WYJAŚNIENIA TREŚCI SIWZ - III

Zamawiający zgodnie z art. 38 ust. 1 ustawy z dnia 29 stycznia 2004 r. Prawo zamówień publicznych (t.j. Dz.U. z 2019 r., poz. 1843 ze zm.) przekazuje treść pytań wraz z odpowiedziami w celu wyjaśnienia treści specyfikacji istotnych warunków zamówienia (siwz) w postępowaniu pn.: „Budowa hali tenisowej przy Al. Wojska Polskiego 127 w Szczecinie – Etap II – Budowa parkingu”

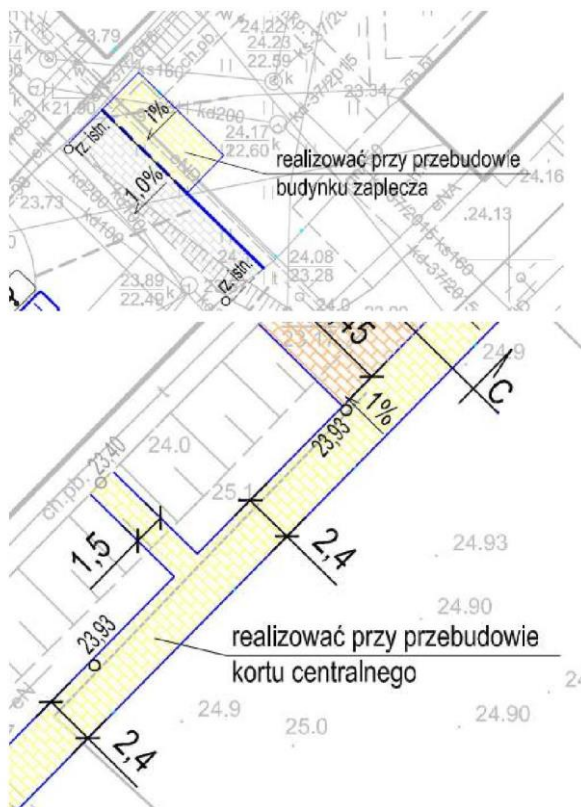
Prosimy o potwierdzenie, iż elementy wskazane na rys. „D2PW Plan syt.wys. PW ETAP III” tj. chodniki z płyt chodnikowych (60x80 , 120x80 cm), nie wchodzą w zakres przedmiotu zamówienia i będą realizowane w kolejnych etapach inwestycji (wycinki z dokumentacji ww. rysunku) :

ODPOWIEDŹ DO PYTANIA 25 i 26

Tak potwierdzamy, że ww. chodniki nie wchodzą w zakres przedmiotu zamówienia, zgodnie z rozdziałem XV pkt 6 siwz roboty budowlane objęte niniejszym postępowaniem wskazane w dokumentacji projektowej rys. AZ-01 nie obejmują wykonania zagospodarowania terenu przy istniejącej hali tenisowej od strony wschodniej.
